H27-B-4'深度23.97~24.42m 最新活動面の深度 (No.最-31) を変更

H27-B-4' 深度23.97~24.42m ボーリングコア観察 断層面の認定

コア写真

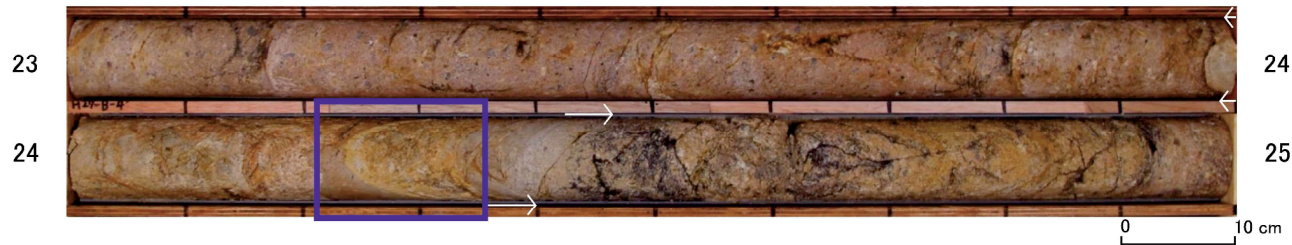
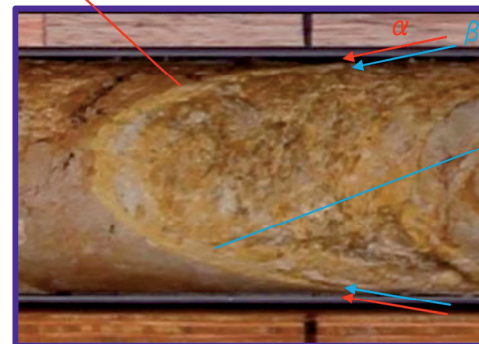
- 変更後の最新活動面認定方法によると、H27-B-4'深度23.97~24.42mの破碎部における最新活動面は24.25mの断層面であるため変更した。

- ボーリングコア観察において、深度24.24mに断層面 α が、深度24.25mに断層面 β が認められる。
- 断層面 α は湾曲及び凹凸が少なく、直線性に富む。また、不連続部は認められず、連続性に富む。
- 断層面 β は湾曲及び凹凸が少なく、直線性に富む。また、不連続部は認められず、連続性に富む。

研磨片CT画像

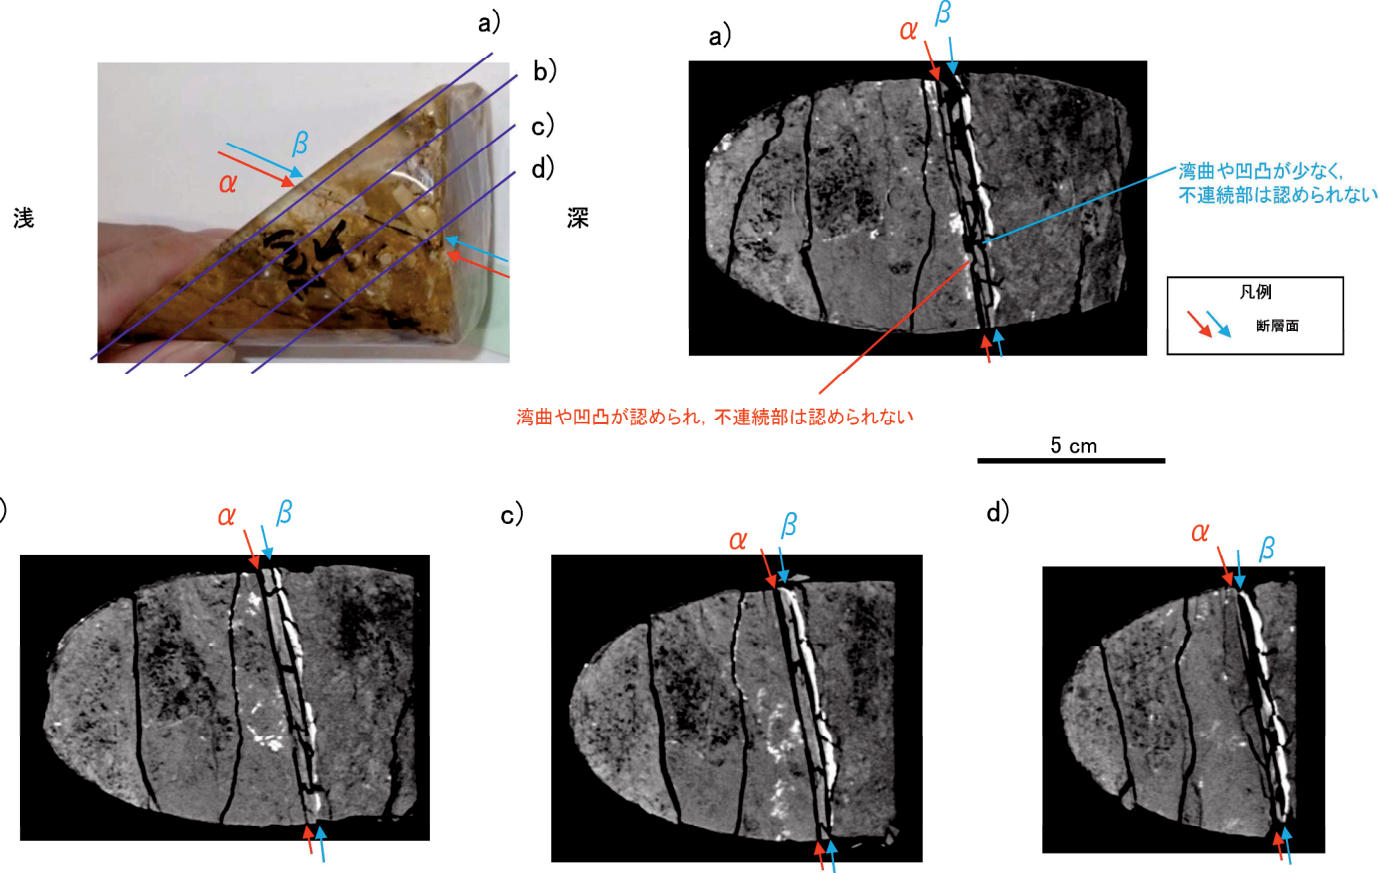
- CT画像観察において、ボーリングコア観察で認められた断層面 α 及び断層面 β が認められる。
- 断層面 α は三次元的に他の構造に切られておらず、湾曲や凹凸が認められ相対的に直線性に乏しい。不連続部は認められず連続性に富む。
- 断層面 β は三次元的に他の構造に切られておらず、湾曲や凹凸が少なく相対的に直線性に富む。また、不連続部が認められず連続性に富む。

研磨片写真

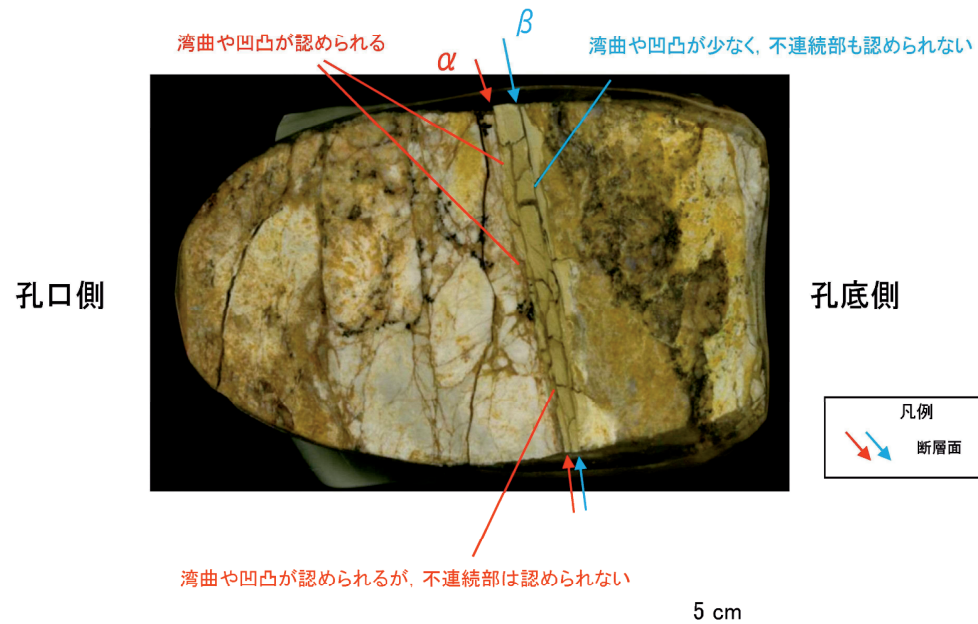
- ・研磨片観察において、CT画像観察の結果と同様に断層面 α 、断層面 β が認められる。
- ・断層面 α は、他の構造に切られておらず、細粒部を伴い、湾曲や凹凸が認められ直線性に乏しい。不連続部は認められず連続性に富む。
- ・断層面 β は、他の構造に切られておらず、細粒部を伴い、湾曲や凹凸が少なく直線性に富む。また、不連続部は認められず連続性に富む。
- ・ボーリングコア観察、CT画像観察、研磨片観察より、細粒部を伴い、最も直線的な深度24.25mの断層面 β を検討対象の断層面とした。

薄片作製位置写真

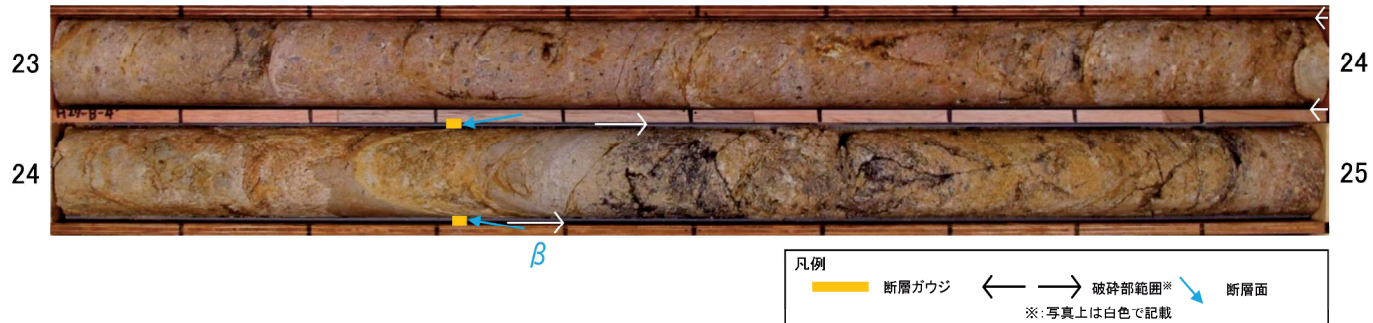
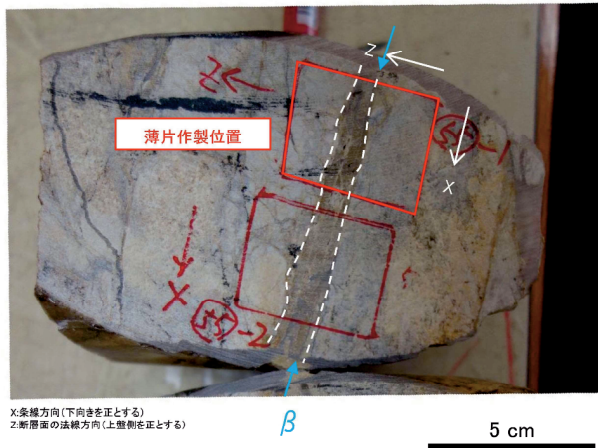
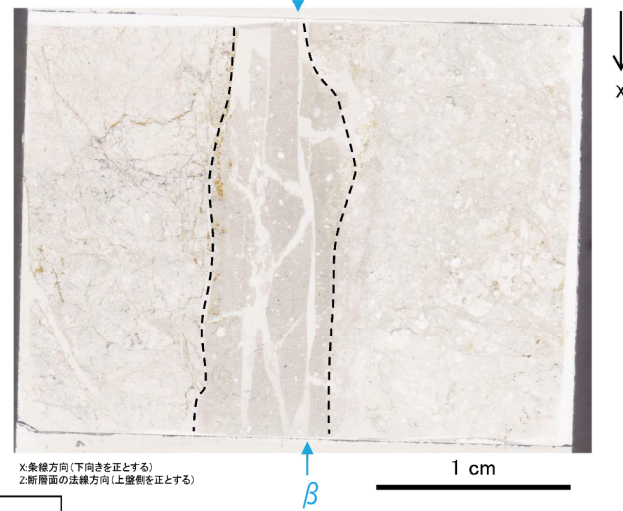
・薄片は断層面 β 及び細粒化が進んだ範囲を含むように作製した。

H27-B-4' 深度23.97~24.42m 薄片観察 分帯

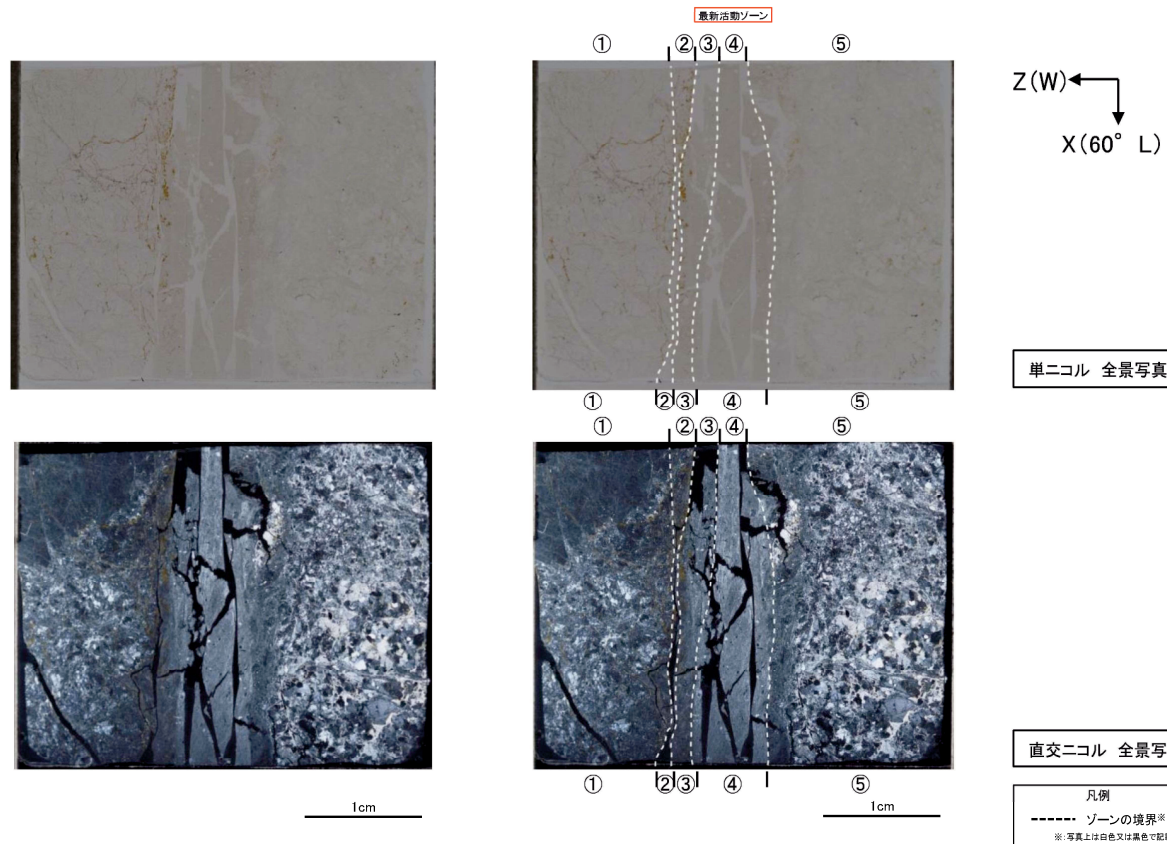
- ・①のゾーンは、粘土鉱物の量は少なく、粘土鉱物の定向配列は認められない。岩片は多く、丸みを帯びている岩片が多い。
 - ・②のゾーンは、粘土鉱物の量は少なく、粘土鉱物の定向配列は認められない。岩片は少なく、丸みを帯びている岩片が多い。
 - ・③のゾーンは、粘土鉱物の量は多いが、粘土鉱物の定向配列は認められない。岩片は少なく、丸みを帯びている岩片が多い。
 - ・④のゾーンは、粘土鉱物の量は多く、粘土鉱物の定向配列が認められる。岩片は少なく、丸みを帯びている岩片が多い。
 - ・⑤のゾーンは、粘土鉱物の量は少なく、粘土鉱物の定向配列は認められない。岩片は多く、角ばっている岩片が多い。
- 以上のことから、細粒化が最も進んだ④のゾーンを最新活動ゾーンと認定した。

直交ニコル 全景写真

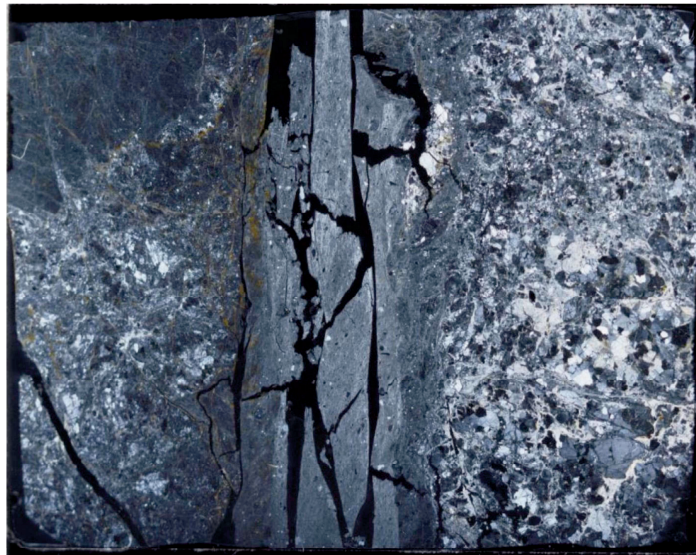
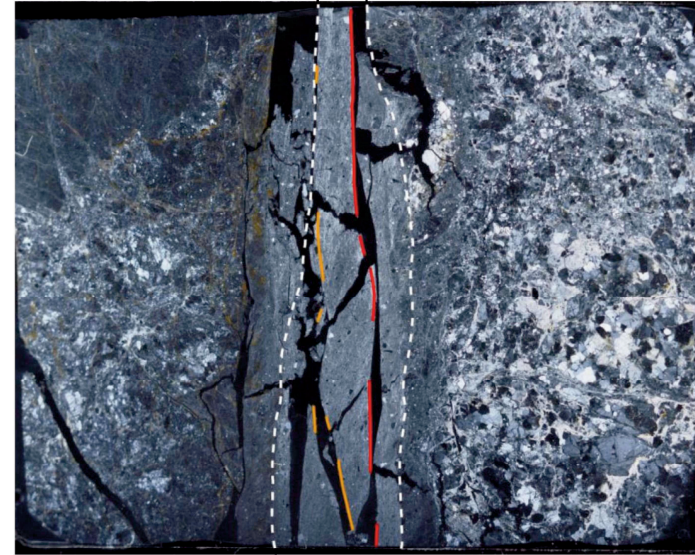
- ・深度24.25mにおける断層面β沿いの最新活動ゾーンでは、他の構造に切られていないY面A、Y面Bが認められる。その分布を以下に示す。
- ・Y面Aは一部でやや湾曲するが直線性に富み、連続性に富む。明瞭である。
- ・Y面Bは直線性に富み、連続性はY面Aに比べ乏しい。細粒部を伴う。
- ・以上のことから、Y面Aを最新活動面と認定した。
